NOTA TÉCNICA TURBO PSA

DESTRUCCIÓN DEL TURBO POR DEGRADACIÓN DEL ACEITE

Como consecuencia a las continuadas incidencias producidas en los turbos (para Citroën/Ford/Peugeot 1.6 Ddi 110cv DV6) y después de numerosas investigaciones hemos detetado el siguiente problema:

Racor-Filtro (2)

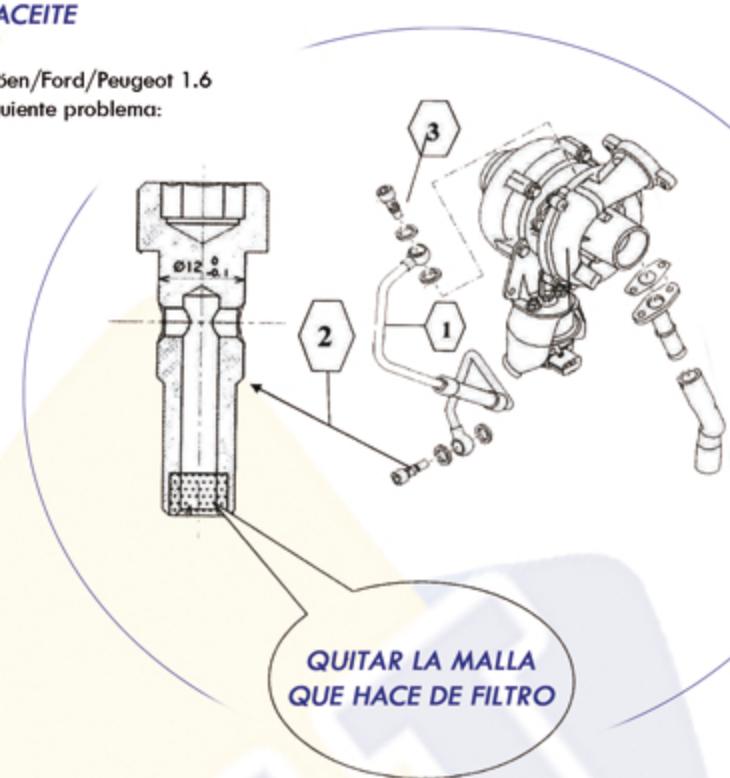
• Sustituir imperativamente el tubo de llegada de aceite (1), el racor-filtro (2) (IMPORTANTE: quitar filtro de malla) y el racor de entrada (3) si son de 12 mm (pasar a tubo y racores de 14 mm), y sus juntas. En caso de motor con tubo de 14 mm ya montado, sustituir sólo el racor-filtro.

QUITAR LA MALLA
QUE HACE DE FILTRO
